Emne: VS: Weidemanns vei og Sigurd Bergs allé - trafikk løsninger
Vedlegg: 1b_inn.PNG; 1b_ut.PNG; 1a_inn.PNG; 1a_ut.PNG; 08 Trafikkanalyse_Weidemanns_vei_rev_mai.pdf; 06. Forslag til tema i risiko- og sårbarhetsanalyse_2020.05.20.pdf

Emne: SV: Weidemanns vei og Sigurd Bergs allé - trafikk løsninger

WEIDEMANNNS VEI 27–33

TRAFIKKANALYSE

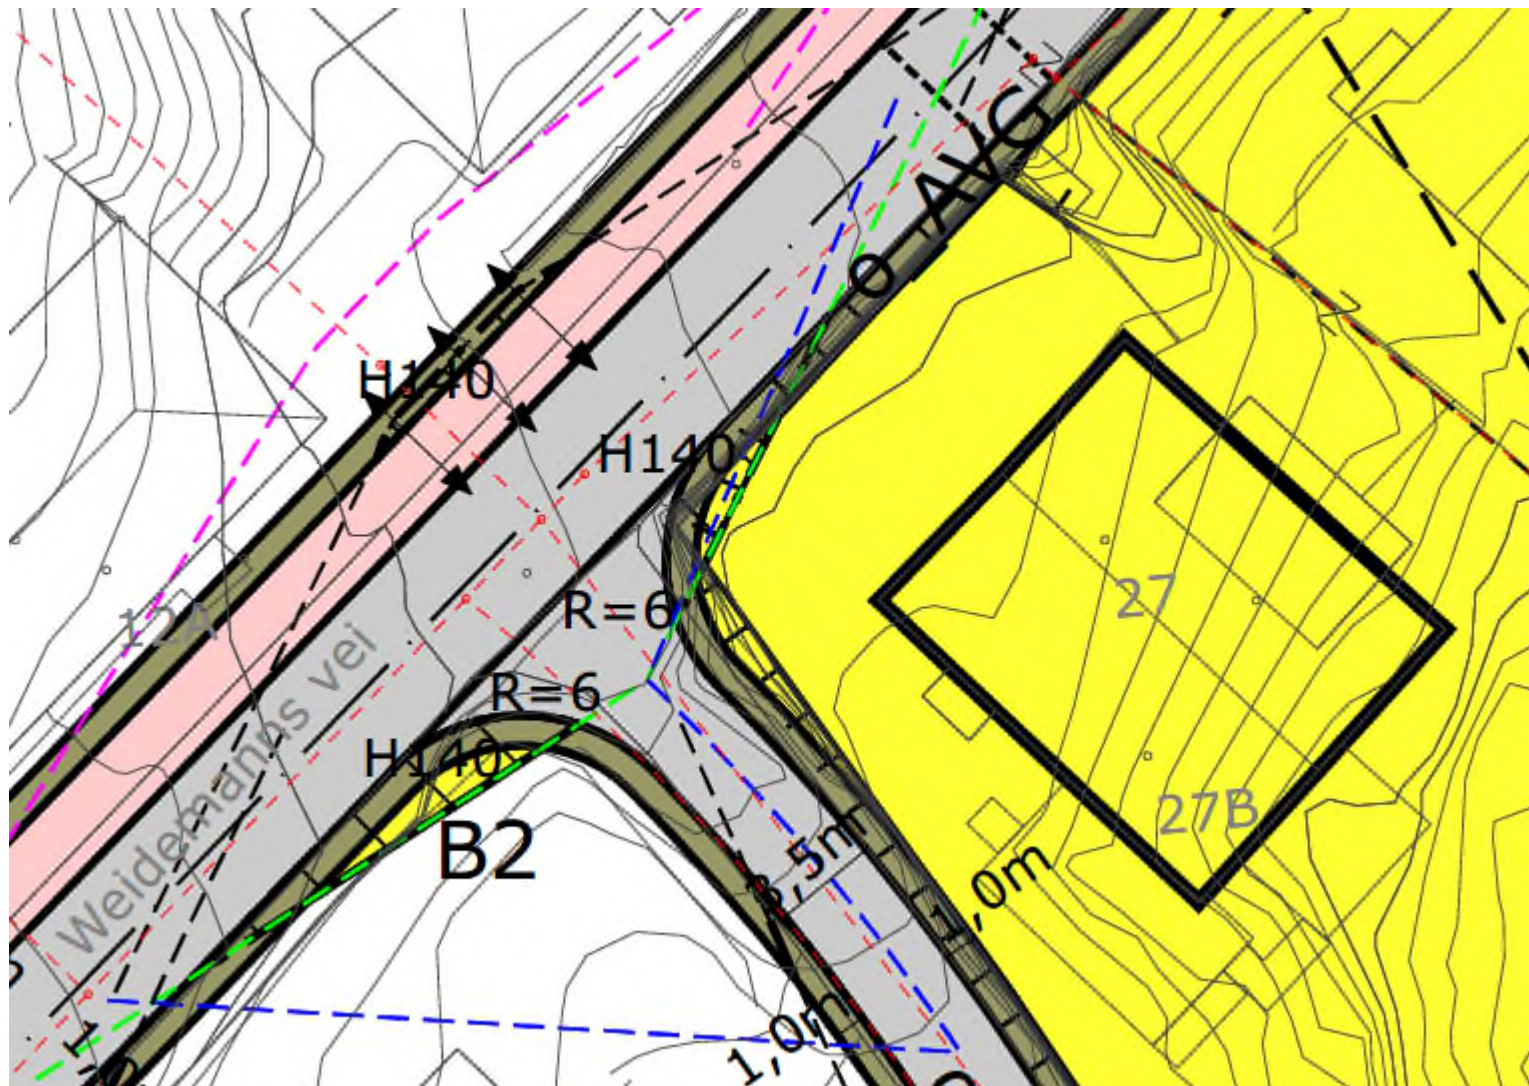
Vi viser til kapittel 4.2 i vedlagte trafikkanalyse. Som analysen viser, så er krysset pr. i dag uregulert.

Og dersom en skal oppnå sikt for et uregulert kryss iht. Vegnormalen (blå linjer nedenfor), så vil dette legge beslag på en stor del av hagen til WMV 25.

Et forskjørsregulert kryss (grønne linjer nedenfor) vil fortsatt legge beslag på en del av WMV 25 sin tomt; men ikke planere bort halve plenen deres.

Et alternativ kunne evt. vært å regulere/utforme krysset som avkjørsel; som vil legge beslag på et enda mindre areal – med sikktrekanter på 4 x 20 m.

Eller krysset kan stenges for biltrafikk, og nedre del av SGA frigjøres da til areal hvor gående og syklende kan stå og orientere seg innen de krysser WMV.

Som ovenstående skisse viser, så vil sikt for hhv. uregulert og forkjørsregulert kryss også "spise" av mur/garasje nedenfor WMV 27.

Et forkjørsregulert kryss vil "spise" ca. 1,5 x 4,8 m av garasjen (slik vi p.t. tegner anleggene ... endelige veg-tegninger er ikke ferdige fra Rambøll):

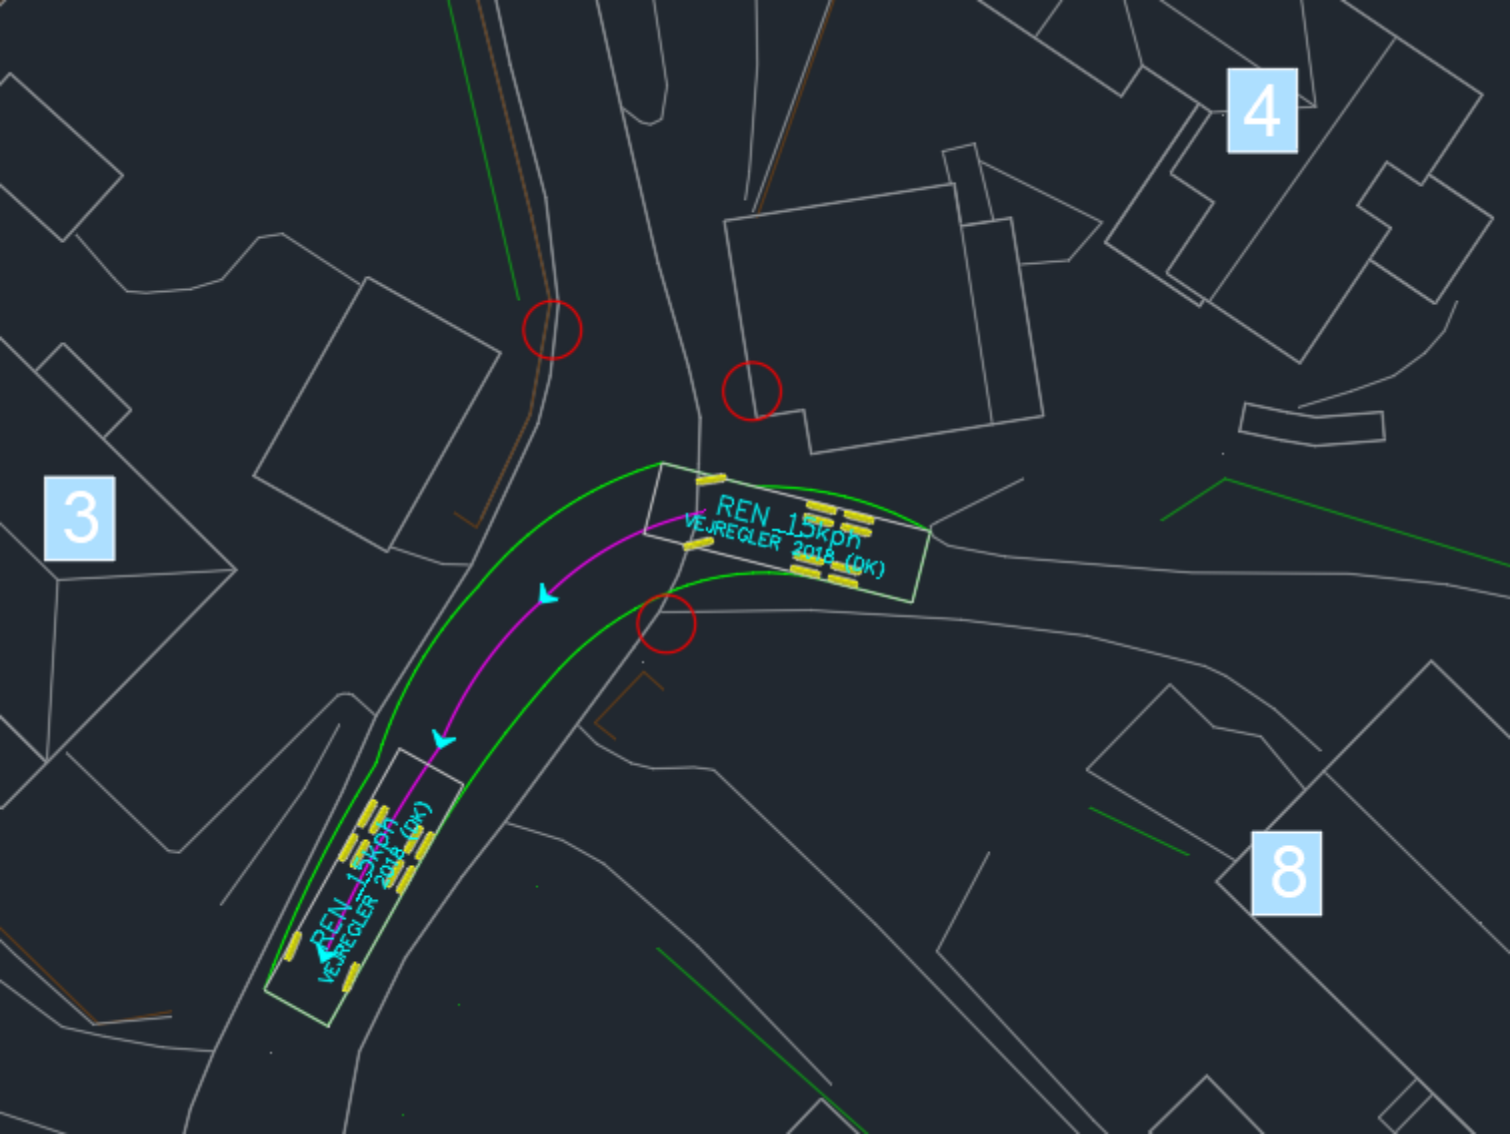
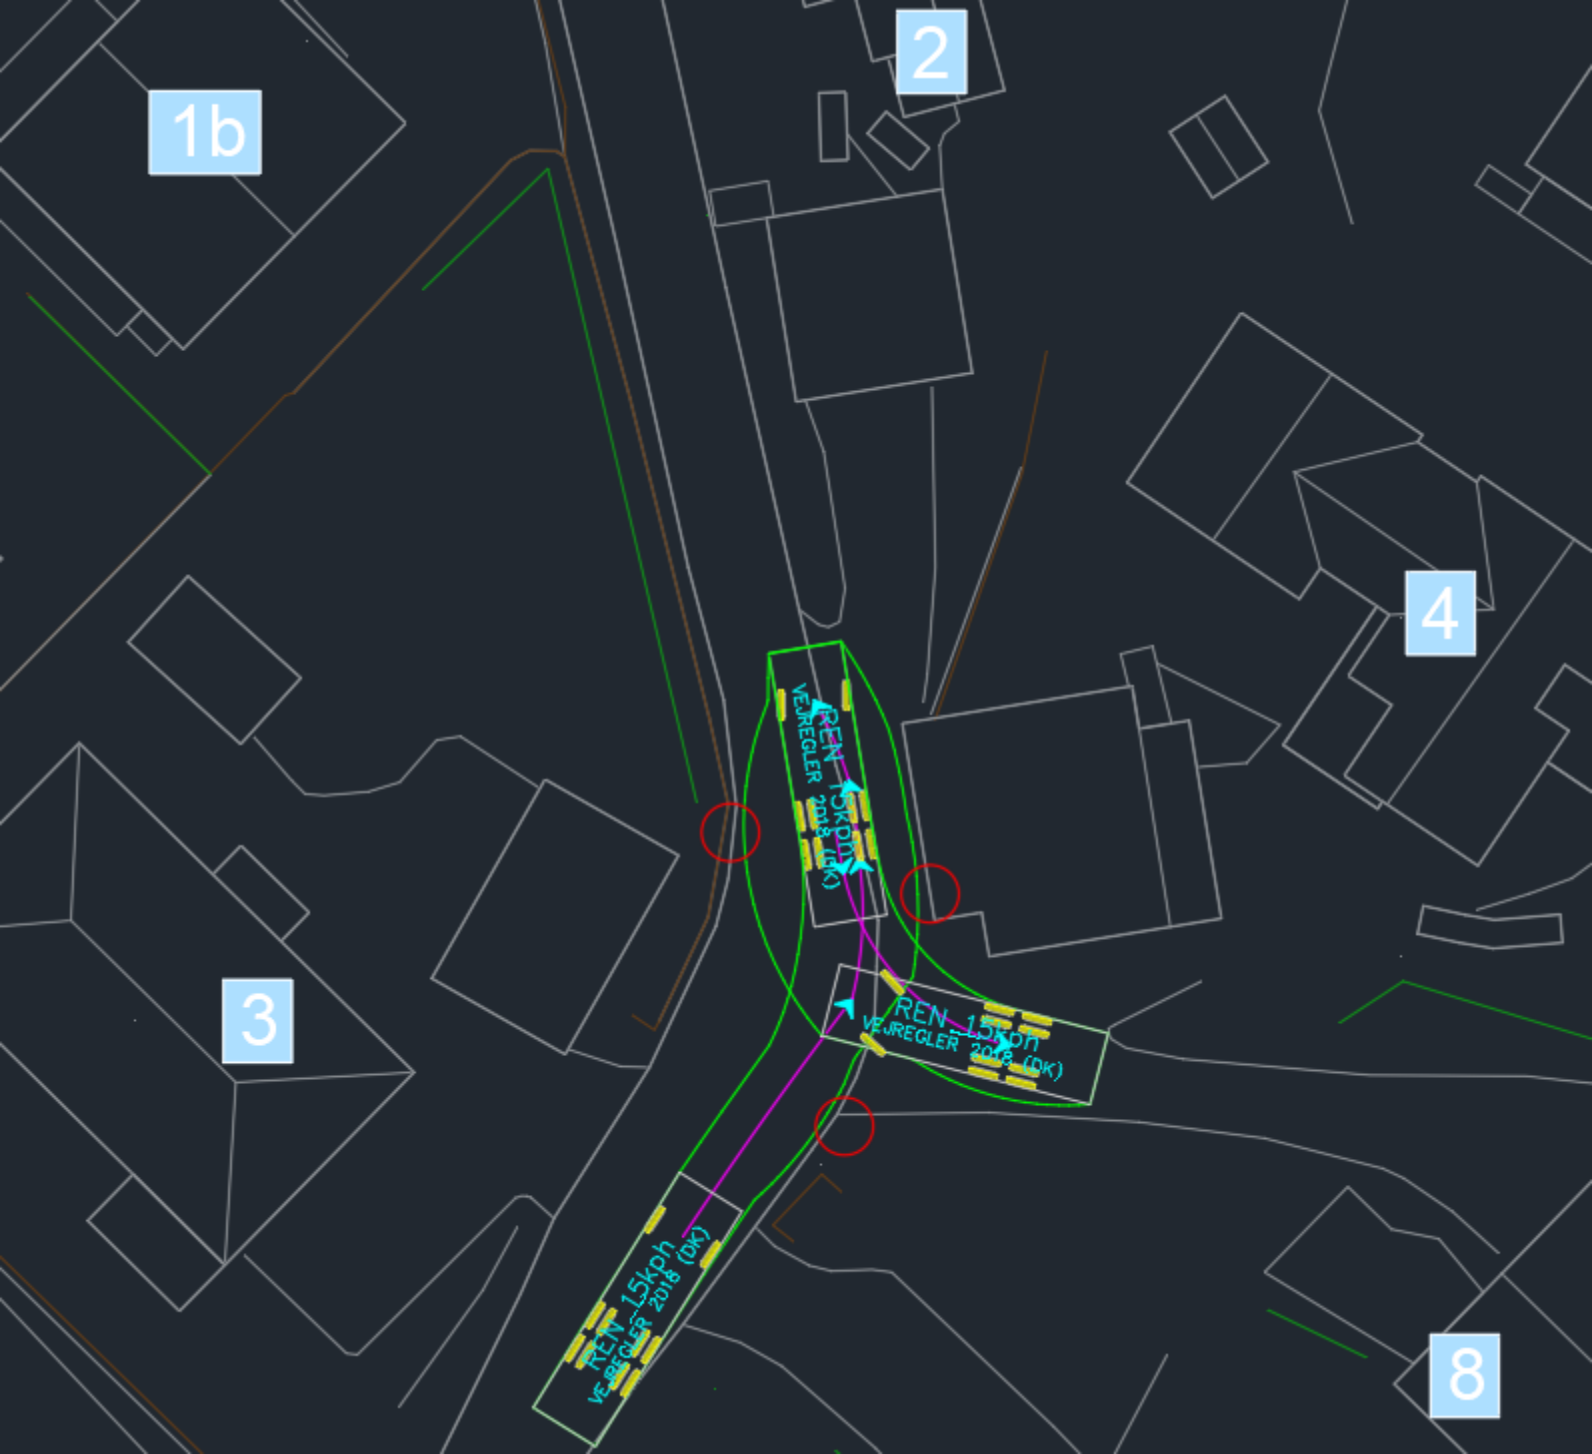
1a: INN: Her må det kjøres inn på p-plassen nord for avkjørselen, videre rygges det over SBA med overheng inn mot mur, deretter kjøres det inn på gårds plasseren til SBA 1.

UT: Det rygges nordover på SBA, deretter kan det kjøres fremover opp SBA i én bevegelse.

VURDERING: Det er lite plass for å snu renovasjonskjøretøy slik sporingen viser. Manøvrering vurderes som utfordrende pga. sannsynlighet for parkerte kjøretøy som hindrer snumulighet, særlig på p-plass like nordvest for avkjørselen. Rygging over SBA vurderes som uheldig pga. dårlig sikt og fall på veien, noe som fører til at syklistene kan komme brått på.

ANBEFALING: Dersom det skal kunne snus med renovasjonskjøretøy her, må det sikres at manøvrering kan skje på areal som ikke benyttes til parkering. Siktforhold må utbedres. Områder som kan gi bedre fremkommelighet er vist med rødt i vedlagt sporingsskisse (1a).

OPPSUMMERING: På grunn av lite tilgjengelig manøvreringsareal, sannsynlighet for blokkering av parkerte kjøretøy og rygging over veg med sykkeltrafikk vurderes det som utfordrende å få snudd valgt kjøretøy i alt. 1a. Hvis man ønsker å gå videre med dette alternativet bør det ses på hvilke tiltak som er gjennomførbare, og deretter foreta en ny vurdering.

1b

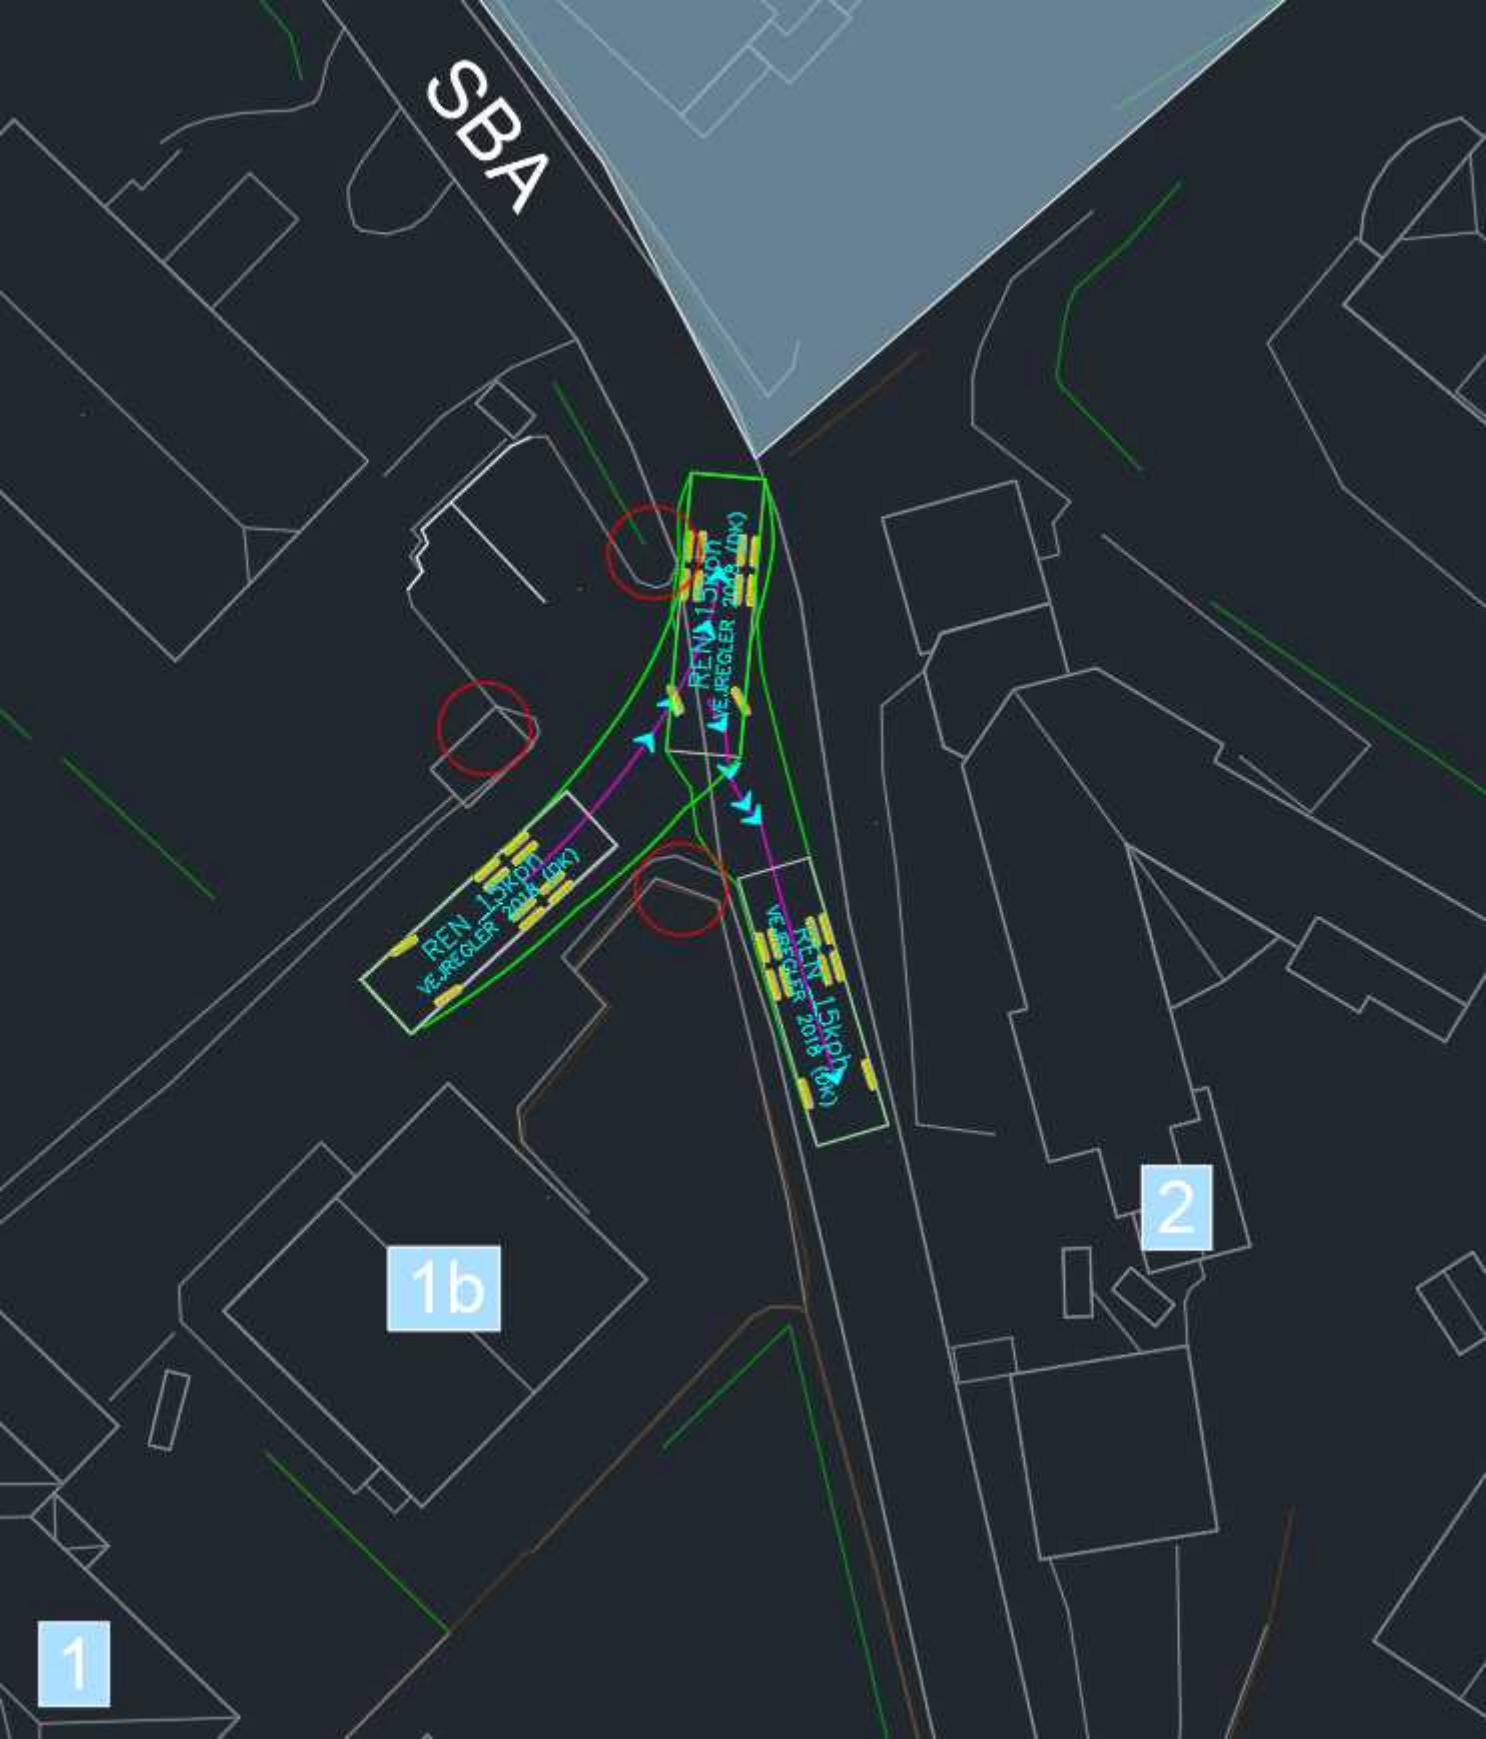
1b: INN: Her kjøres det langs garasjeport til SBA 4, og inn til starten på avkjørselen til SBA 2. Deretter rygges det inn på avkjørselen til SBA 8, delvis over gårdsplassen til SBA 4, inn mot mur/ kant mellom nr. 4 og 8.

UT: Det kjøres direkte ut på SBA i én bevegelse.

VURDERING: Det er lite plass for å snu renovasjonskjøretøy slik sporingen viser. Manøvrering krever bruk av gårds plass/ avkjørsel og her kan det stå parkerte kjøretøy. Rygging rundt hjørnet på garasjen til nr. 4 bør gjennomføres ved bruk av hjelpemann. For øvrig er det tilstrekkelig sikt langs selve veien i området.

ANBEFALING: Dersom det skal kunne snus med renovasjonskjøretøy her, må det sikres at manøvrering kan skje på areal som ikke benyttes til parkering. Sikkerhet må ivaretas ved rygging langs garasje (bruk av hjelpemann). Områder som kan gi bedre fremkommelighet er vist med rødt i vedlagt sporingsskisse (1b).

OPPSUMMERING: Dette vurderes som et aktuelt alternativ hvis følgende punkter kan ivaretas: Utvide tilgjengelig geometri for bedre snumulighet. Avklare at avkjørsel/ gårds plass kan benyttes til manøvrering (minnelig løsning med grunneiere). Sikker rygging ivaretas.»
